„Pavilon Farmacie II – zhotovitel stavby“

Dodatečné informace k zadávacím podmínkám (12)

Dle Výpisu zámečnických výrobků prvek je prvek 31/Z:

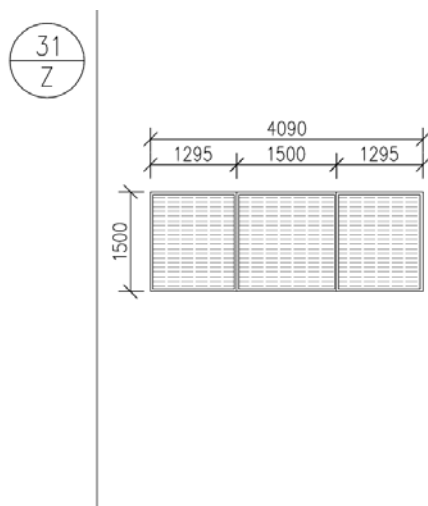
Dle výkresové dokumentace se jedná o venkovní rohož před vstupem do m.č.102 a položka je dle názoru uchazeče duplicitní.

Žádáme o sdělení zadavatele, jak má uchazeč postupovat při ocenění prvku 31/Z, aby ocenění ve výkazu výměr nebylo duplicitní.

Odpověď 55: - Položku č.538 (31/Z) naceňte dle specifikace z výpisu zámečnických výrobků.
- Položku č.608 naceňte v celkové výměře 4,50 m² (výměra 6,14 m² je zrušena – součást dodávky položky č.538).
